Ref: I-Asentamientos_SNU_PP9-14_Infraestructuras

Expediente: PP 9-14 Revisión Parcial del PGOU.
Incorporación de los Asentamientos y Hábitats Rurales en el SNU del término municipal de Málaga

Asunto: Informe Técnico, a petición del Servicio de Planificación Territorial y Urbanística, para dar respuesta a lo requerido en los apartados c) y d), del Informe emitido por la Secretaría General de la Dirección General de Urbanismo de la Junta de Andalucía, sobre incidencia territorial

Infraestructuras del Ciclo Integral del Agua. Red de Abastecimiento Municipal (EMASA). Los Carneros. Fuente: Informe EMASA, julio 2017.

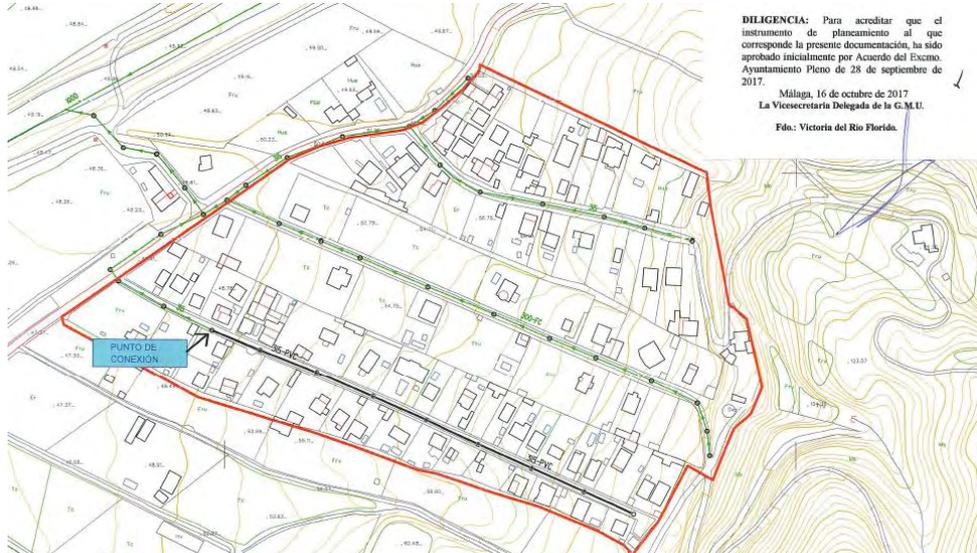
En relación a la infraestructura para suministro de agua potable, el Informe de EMASA ya justificó la existencia de redes de abastecimiento municipal a lo largo de los tres viales principales del ámbito, garantizándose así la prestación del servicio. A continuación se adjunta esquema de la red existente.

Instalación de alumbrado público

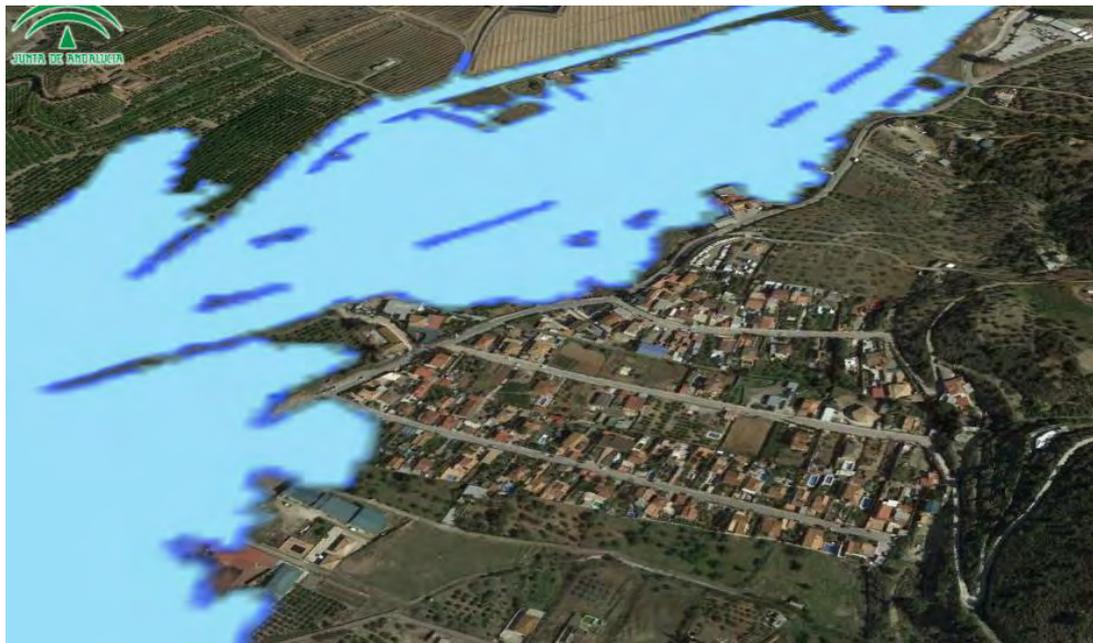
Por último, se documenta gráficamente la presencia de infraestructura de alumbrado público viario que, en todo caso, deberá ser adaptada a las nuevas condiciones de suministro eléctrico en BT, a las nuevas características de las secciones viarias, reformadas por el Plan Especial que deberá tramitarse y a las exigencias de eficiencia energética conforme al RD 1890/2008.

Imagen extracto del plano *P.1 Ordenación Estructural: Suelo No Urbanizable*, que se incluyó en el Documento de Revisión del PGOU para delimitación de los Hábitats Rurales Diseminados y Asentamientos Urbanísticos, aprobado inicialmente por Acuerdo del Excmo. Ayuntamiento de Málaga, el 28/09/2017.

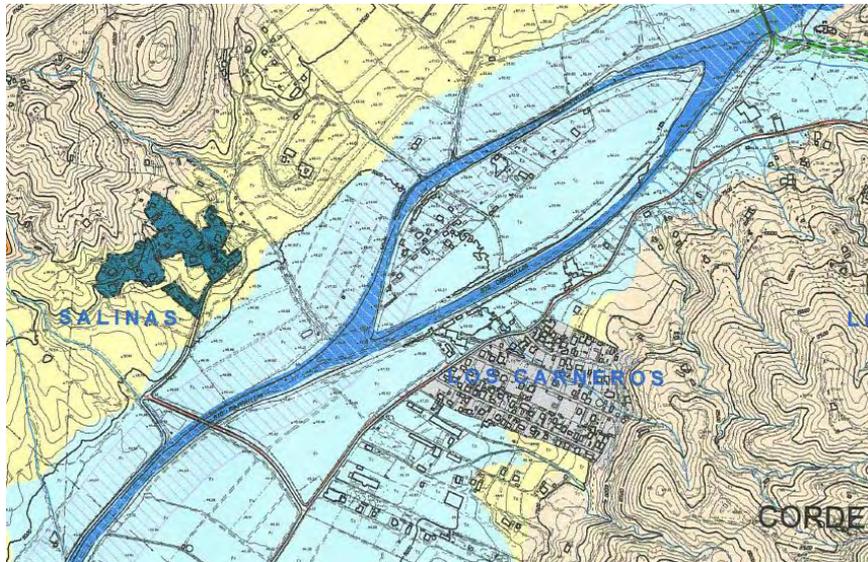
A título comparativo, se adjunta a continuación, imagen extracto del plano *P.1 Ordenación Estructural: Suelo No Urbanizable*, que se incluyó en el Documento de Revisión del PGOU, para delimitación de los HRD y AU. En él se observan delimitadas: la zona que engloba el DPH y su servidumbre de protección, así como los suelos colindantes, clasificados como "no urbanizables", por planificación territorial y urbanística, con la categoría de "suelos de vega y llanuras de inundación", en el entorno inmediato de "Los Carneros".

Se puede observar cómo la “mancha” de inundabilidad del plano de ordenación del “suelo no urbanizable”, recogido en la Revisión del PGOU, es asimilable a la extensión del área inundable considerada por el Sistema de Información de la REDIAM, y en ambos casos, el asentamiento queda fuera de las zonas potencialmente inundables para el periodo de retorno de 500 años. Únicamente sería susceptible de estudio complementario y detallado, el ámbito correspondiente a la parcela situada en la esquina que conforman la calle Casilla del Carpintero y la Carretera de la Fresneda, la cual quedaría parcialmente afectada por la delimitación de dicha superficie de inundación.

Imagen extracto del SNCZI con delimitación de las zonas inundables para distintos niveles de probabilidad en “Los Carneros”. Fuente: Ministerio para la Transición Ecológica y Reto Demográfico”

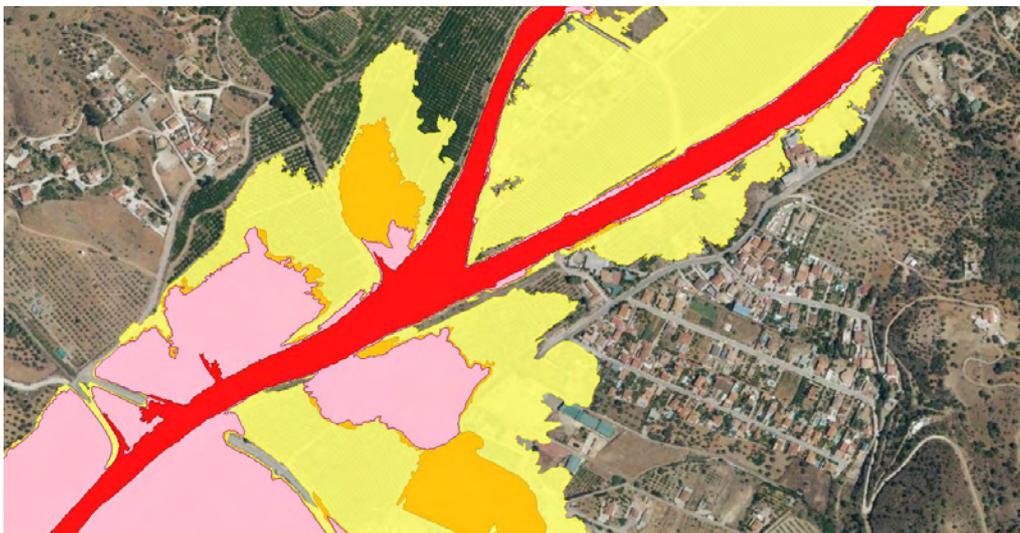
Se incluye imagen extracto con la información facilitada por dicho visor para el entorno de “Los Carneros”

En este punto, debe advertirse que los resultados y conclusiones recogidos, tanto en el sistema de información de la REDIAM, como en el SNCZI, son una referencia inicial en la fase de planificación territorial, que arrojan conclusiones en base a la información de caudales de avenidas existentes, a escala nacional, y que son trasladados sobre una cartografía base, a una escala mayor que aquella sobre la que se redactan las figuras de planeamiento de desarrollo, como es el caso del PERI que deberá pormenorizar la ordenación del núcleo de “Los Carneros”.

En base a la información aportada, se puede considerar justificada la "no inundabilidad" del asentamiento urbanístico, para su inclusión en el SUNC del Municipio, a falta de que el planeamiento de desarrollo, en este caso el PERI, complete y pormenorice dichas conclusiones, a partir de estudios hidrológicos e hidráulicos específicos, a escala local, sobre levantamiento topográfico de detalle y con definición exacta de las delimitaciones del DPH y de las zonas inundables.

La elaboración de dicho Estudio Hidrológico-Hidráulico de detalle, es una directriz vinculante para el desarrollo urbanístico de Los Carneros, recogida en la Ficha Urbanística del SUNC-R-CA.28, en la que, además, se recoge la obligatoriedad de que el planeamiento de desarrollo sea informado preceptivamente por el Servicio de DPH y de que las zonas que pudieran resultar potencialmente inundables, sean calificadas como zonas verdes.
